La Asociación ["A Contramano: Asamblea Ciclista de Sevilla"](#) presentó en su día una amplia serie de [alegaciones al Plan de Movilidad Urbana Sostenible \(PMUS\) de Sevilla](#), que previsiblemente se aprobará este miércoles en la sesión del Pleno Municipal. Dichas alegaciones han sido respondidas por el Ayuntamiento de Sevilla una por una, lo que es de agradecer. Nuestras alegaciones tenían como objetivo principal ["corregir el desequilibrio en el reparto del espacio urbano entre el espacio dedicado a la movilidad sostenible y saludable - andando y en bicicleta- y el espacio dedicado al automóvil privado"](#). Hemos de reconocer que este objetivo no lo hemos alcanzado, aunque sí hemos conseguido algunas mejoras que podrían ayudar a conseguirlo.

Ilustración de la ordenación del tráfico en supermanzanas (Fuente: PMUS de Sevilla)

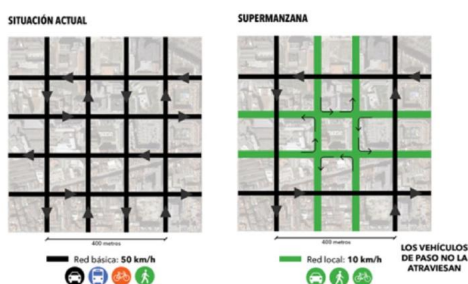
Nuestras alegaciones se centraron en introducir en el PMUS el concepto de "Área Central" de la ciudad ya definido en el vigente Plan de Ordenación Urbana de Sevilla (PGOU), que engloba no solo la Sevilla histórica, sino también los barrios centrales de la ciudad, como Macarena, Nervión o Los Remedios (1). En dicha Área Central el PGOU ordena una reurbanización que favorezca a la movilidad activa (peatones y ciclistas), mediante una "inversión" de las prioridades del tráfico, que coloque a éstos en primer lugar. Nuestra propuesta era que en este área de la ciudad las supermanzanas (2) se convirtieran en el elemento central de la planificación del tráfico.

Como respuesta a esta propuesta solo hemos conseguido el compromiso del Ayuntamiento

de elaborar un "estudio específico para la implantación de al menos una supermanzana por distrito como proyecto piloto". Es evidente que este compromiso dista mucho de nuestra propuesta original, pero en todo caso supone un avance cuya realización efectiva vamos a reivindicar en los próximos meses.
